NOVÉ MĚSTO POD SMRKEM

Umístění dočasněho dopravního značení pro PZS v km: 14,570 a 15,608 na trati Frydlant v/č – Jindřichovice p/S
 Datum: 27.5. 2021

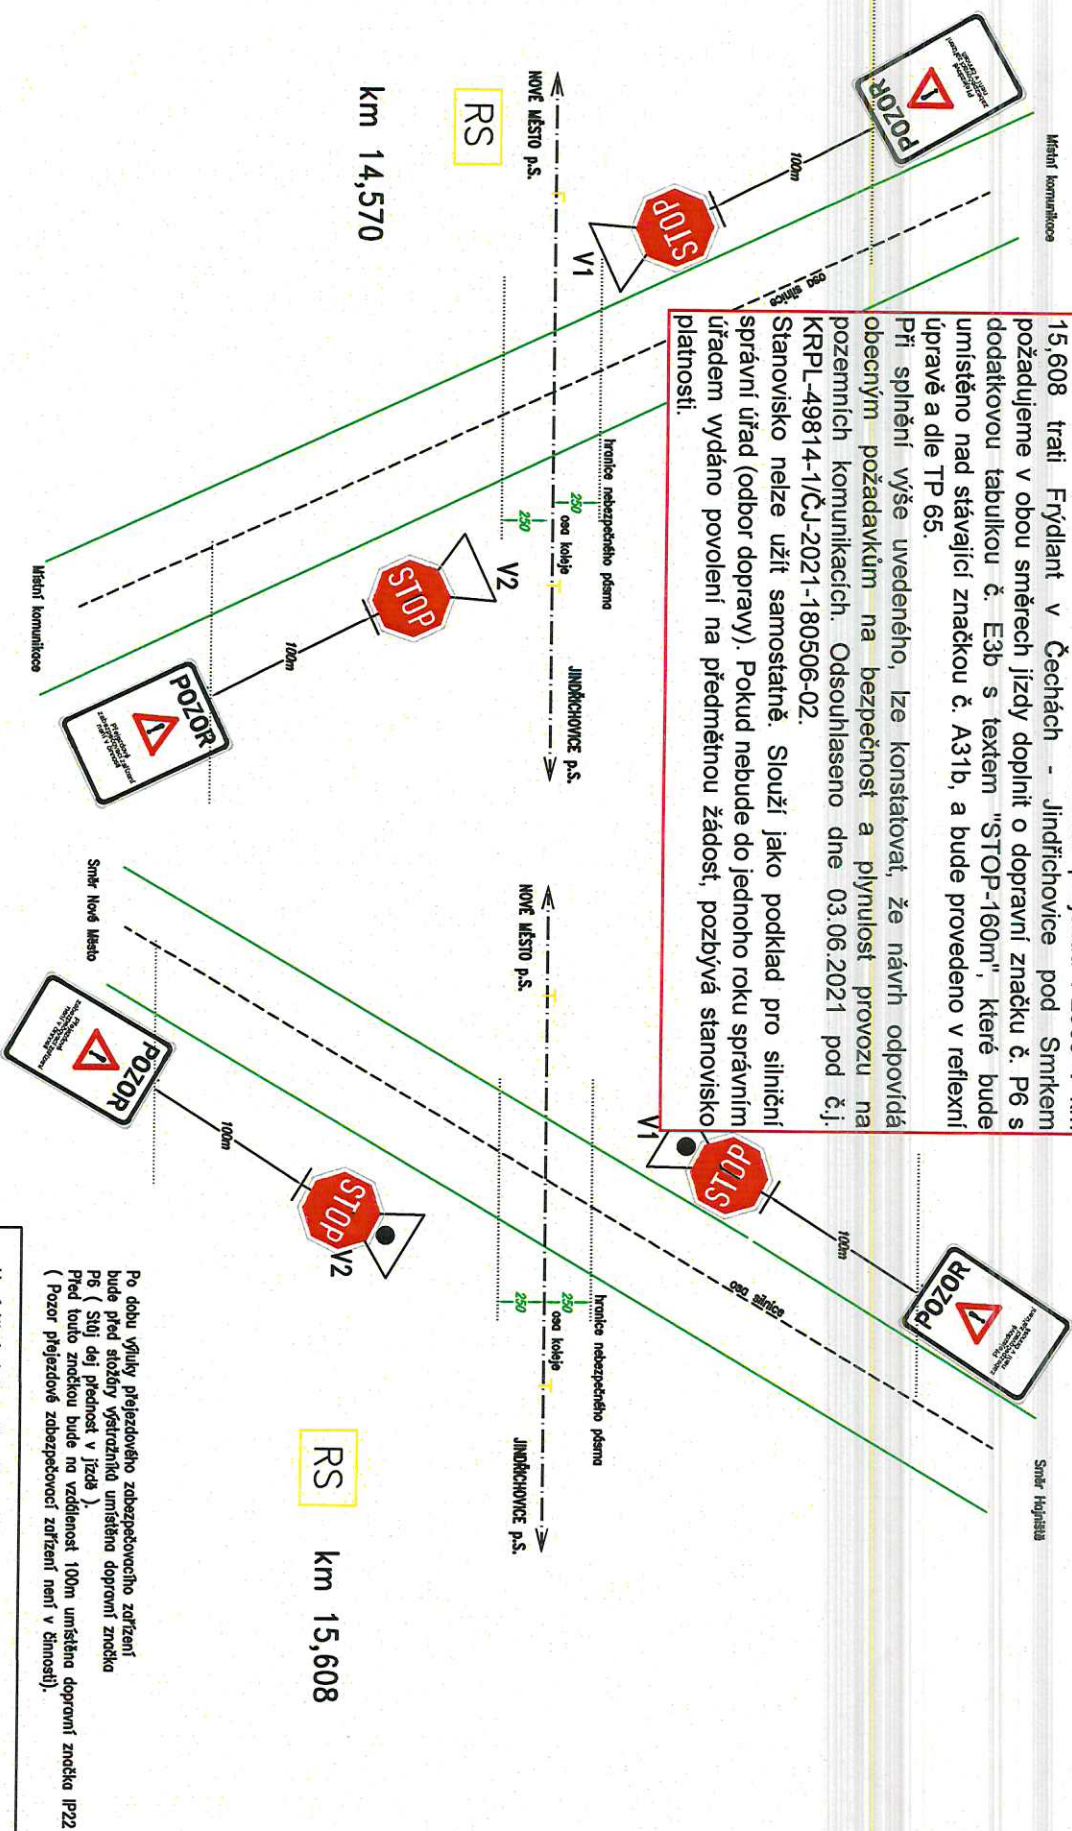
- Navržené dopravní značení u železničního přejezdu P2909 v km 15,608 trati Frydlant v Čechách - Jindřichovice pod Smrkem požadujeme v obou směrech jízdy doplnit o dopravní značku č. P6 s dodatkovou tabulkou č. E3b s textem "STOP-160m", které bude umístěno nad stávající značkou č. A31b, a bude provedeno v reflexní úpravě a dle TP 65.
